# Zarząd Dróg i Mostów w Lublinie

ZP-PS.221.1.45.2016

**DOTYCZY:** postępowania o zamówienie publiczne prowadzonego w trybie przetargu nieograniczonego na **zaprojektowanie i wykonanie przebudowy al. Kompozytorów Polskich w Lublinie, na odcinku od skrzyżowania z al. Smorawińskiego do północnej jezdni al. Solidarności wraz z pełnieniem nadzoru autorskiego oraz wykonanie przebudowy dwóch wiaduktów w ciągu al. Kompozytorów Polskich – etap II.**

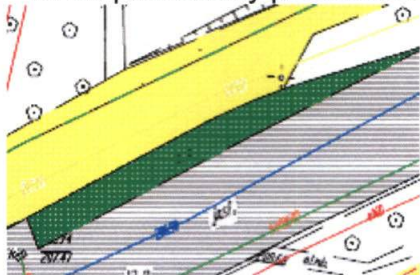
8. Prosimy o potwierdzenie, iż zatoka autobusowa ukazana w załączniku nr 2 do PFU 9 (ul. Elsnera) podlegała będzie całkowitej rozbiórce i odtworzeniu warstw konstrukcyjnych zgodnie z pkt. 2.2.2.3 PFU tj.:

- 8 cm kostka betonowa Holland koloru szarego
- 2 cm podsypka z gysu bazaltowego 2/5 mm
- 3 cm warstwa izolacyjna z MA 8 mm
- 20 cm podbudowa zasadnicza z betonu cementowego C16/20
- 15 cm warstwa z piasku stabilizowanego cementem o  $R_m=5$  MPa
- 15 cm warstwa z piasku stabilizowanego cementem o  $R_m=2,5$  MPa

Tak Zamawiający potwierdza, że zatoka będzie podlegała całkowitej rozbiórce i odtworzeniu.

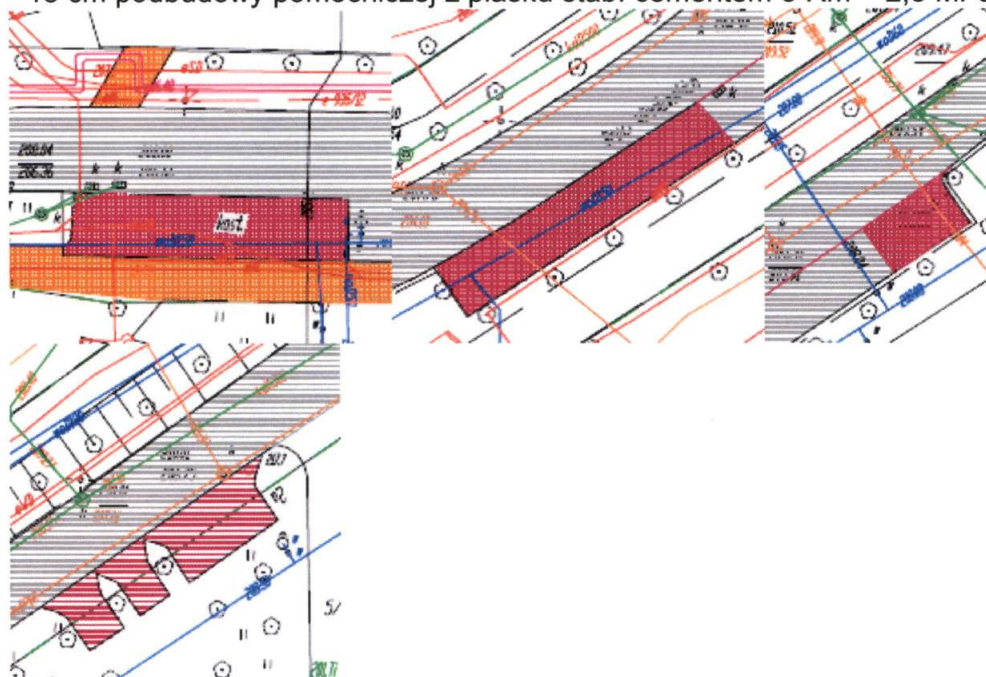
9. Czy miejsce postoju dla taksówek (rysunek poniżej) zlokalizowane przy ul. Elsnera (w okolicy skrzyżownia z ul. Wojciecha Żywnego) należy rozebrać całkowicie i wykonać na nowo zgodnie z konstrukcją z punktu 2.2.2.3 PFU tj.:

- 8 cm kostka betonowa Holland koloru szarego
- 2 cm podsypka z gysu bazaltowego 2/5 mm
- 15 cm podbudowy zasadniczej z piasku stab. cementem o  $R_m = 5,0$  MPa
- 15 cm podbudowy pomocniczej z piasku stab. cementem o  $R_m = 2,5$  Mpa?

Należy rozebrać i wykonać zgodnie z konstrukcją z PFU tj.

- kostka brukowa betonowa - 8 cm;
- podsypka z gysu 2/5mm - 2 cm;
- podbudowa zasadnicza z piasku stabilizowanego cementem (wytworzona w betoniarni)  $R_m=5,0$  MPa- 15 cm;
- podbudowa pomocnicza z piasku stabilizowanego cementem (wytworzona w betoniarni)  $R_m=2,5$  MPa- 15 cm.

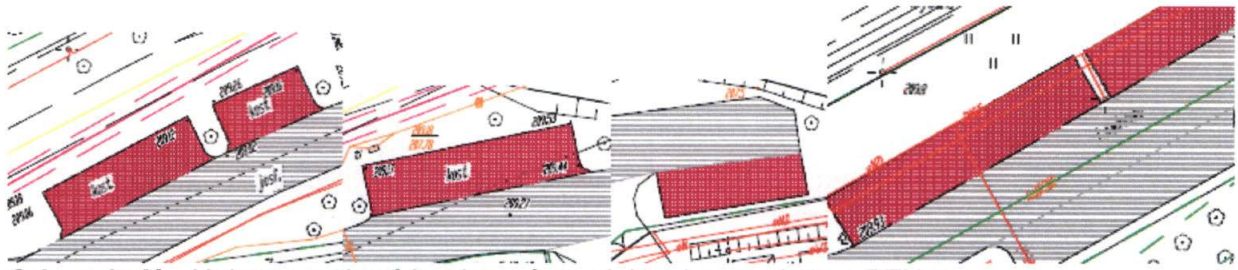
11. Czy istniejące miejsca parkingowe o naw. z kostki na ul. Braci Wieniawskich (rysunek poniżej) należy rozebrać całkowicie i wykonać na nowo zgodnie z konstrukcją z punktu 2.2.2.3 PFU tj.:

- 8 cm kostka betonowa Holland koloru szarego
- 2 cm podsypka z gysu bazaltowego 2/5 mm
- 15 cm podbudowy zasadniczej z piasku stab. cementem o  $R_m = 5,0$  MPa
- 15 cm podbudowy pomocniczej z piasku stab. cementem o  $R_m = 2,5$  MPa?

Należy rozebrać i wykonać zgodnie z konstrukcją z PFU tj.:

- kostka brukowa betonowa - 8 cm;
- podsypka z gysu 2/5mm - 2 cm;
- podbudowa zasadnicza z piasku stabilizowanego cementem (wytworzona w betoniarni)  $R_m=5,0$  MPa- 15 cm;
- podbudowa pomocnicza z piasku stabilizowanego cementem (wytworzona w betoniarni)  $R_m=2,5$  MPa- 15 cm.

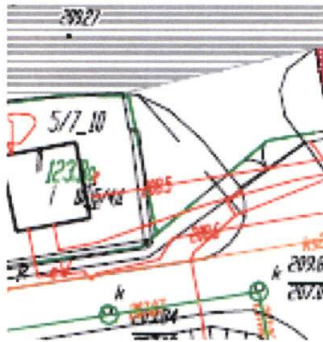
13. Na ul. Lawinowej na długości ok. 40 m występuje ogrodzenie parkingu strzeżonego usytuowane bardzo blisko krawędzi jezdni oraz krawężnika, który podlegał będzie wymianie (rysunek poniżej). Czy należy doliczyć koszty przestawienia w/w ogrodzenia?

Nie należy doliczać kosztów przestawienia ww. ogrodzenia.

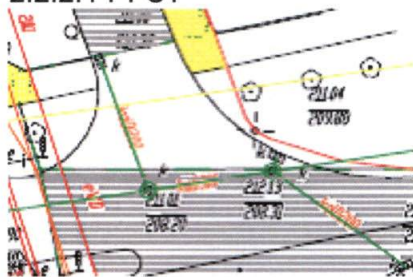
15. Zjazd na teren Zespołu Szkół nr 5 przy ul. Lawinowej ukazany na rysunku poniżej jest zjazdem o nawierzchni bitumicznej. Czy należy wyremontować go zgodnie z punktem 2.2.2.4 PFU czy rozebrać całkowicie i wykonać na nowo zgodnie z konstrukcją z punktu 2.2.2.3 PFU tj.:

- 8 cm kostka betonowa Holland koloru grafitowego
- 2 cm podsypka z gysu bazaltowego 2/5 mm
- 15 cm podbudowy zasadniczej z piasku stab. cementem o  $R_m = 5,0$  MPa
- 15 cm podbudowy pomocniczej z piasku stab. cementem o  $R_m = 2,5$  MPa?

Zamówienie nie obejmuje remontu przedmiotowego zjazdu.

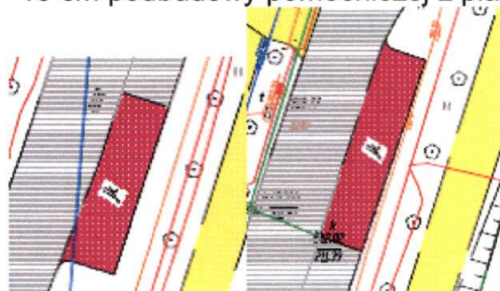
17. Czy istniejące miejsca parkingowe o naw. z kostki na ul. Legendy (rysunek poniżej) należy rozebrać całkowicie i wykonać na nowo zgodnie z konstrukcją z punktu 2.2.2.3 PFU tj.:

- 8 cm kostka betonowa Holland koloru szarego;
- 2 cm podsypka z gysu bazaltowego 2/5 mm;
- 15 cm podbudowy zasadniczej z piasku stab. cementem o  $R_m = 5,0$  MPa;
- 15 cm podbudowy pomocniczej z piasku stab. cementem o  $R_m = 2,5$  MPa?

Należy rozebrać i wykonać zgodnie z konstrukcją z PFU tj:

- kostka brukowa betonowa - 8 cm;
- podsypka z gysu 2/5mm - 2 cm;
- podbudowa zasadnicza z piasku stabilizowanego cementem (wytworzona w betoniarni)  $R_m=5,0$  MPa- 15 cm;

- podbudowa pomocnicza z piasku stabilizowanego cementem (wytworzona w betoniarni)  $R_m=2,5$  MPa- 15 cm.

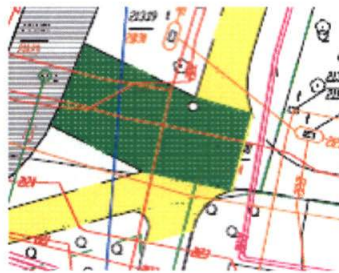
18. Zjazd na teren Gimnazjum nr 5 przy ul. Legandy ukazany na rysunku poniżej jest zjazdem o nawierzchni bitumicznej. Czy należy wyremontować go zgodnie z punktem 2.2.2.4 PFU czy rozebrać całkowicie i wykonać na nowo zgodnie z konstrukcją z punktu 2.2.2.3 PFU tj.:

- 8 cm kostka betonowa Holland koloru grafitowego;
- 2 cm podsypka z gysu bazaltowego 2/5 mm;
- 15 cm podbudowy zasadniczej z piasku stab. cementem o  $R_m = 5,0$  MPa;
- 15 cm podbudowy pomocniczej z piasku stab. cementem o  $R_m = 2,5$  MPa?

Należy rozebrać i wykonać zgodnie z konstrukcją z PFU tj:

- kostka brukowa betonowa - 8 cm;
- podsypka z gysu 2/5mm - 2 cm;
- podbudowa zasadnicza z piasku stabilizowanego cementem (wytworzona w betoniarni)  $R_m=5,0$  MPa- 15 cm;
- podbudowa pomocnicza z piasku stabilizowanego cementem (wytworzona w betoniarni)  $R_m=2,5$  MPa- 15 cm.

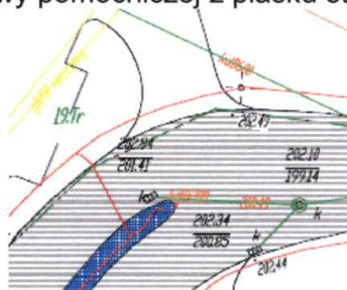
19. Zjazd na teren parkingu przy ul. Paganiniego ukazany na rysunku poniżej jest zjazdem o nawierzchni z płyt ażurowych. Czy należy przewidzieć jedynie regulację wysokościową zjazdu czy należy rozebrać całkowicie i wykonać na nowo zgodnie z konstrukcją z punktu 2.2.2.3 PFU tj.:

- 8 cm kostka betonowa Holland koloru grafitowego
- 2 cm podsypka z gysu bazaltowego 2/5 mm
- 15 cm podbudowy zasadniczej z piasku stab. cementem o  $R_m = 5,0$  MPa
- 15 cm podbudowy pomocniczej z piasku stab. cementem o  $R_m = 2,5$  MPa?

Należy przewidzieć jedynie regulację wysokościową.

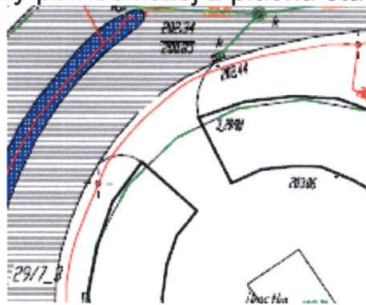
20. Zjazd na teren parkingu przy ul. Paganiniego ukazany na rysunku poniżej jest zjazdem o nawierzchni z kostki betonowej. Czy należy przewidzieć jedynie regulację

wysokościową zjazdu czy należy rozebrać całkowicie i wykonać na nowo zgodnie z konstrukcją z punktu 2.2.2.3 PFU tj.:

- 8 cm kostka betonowa Holland koloru grafitowego
- 2 cm podsypka z gysu bazaltowego 2/5 mm
- 15 cm podbudowy zasadniczej z piasku stab. cementem o  $R_m = 5,0$  MPa
- 15 cm podbudowy pomocniczej z piasku stab. cementem o  $R_m = 2,5$  MPa?

Należy przewidzieć jedynie regulację wysokościową.
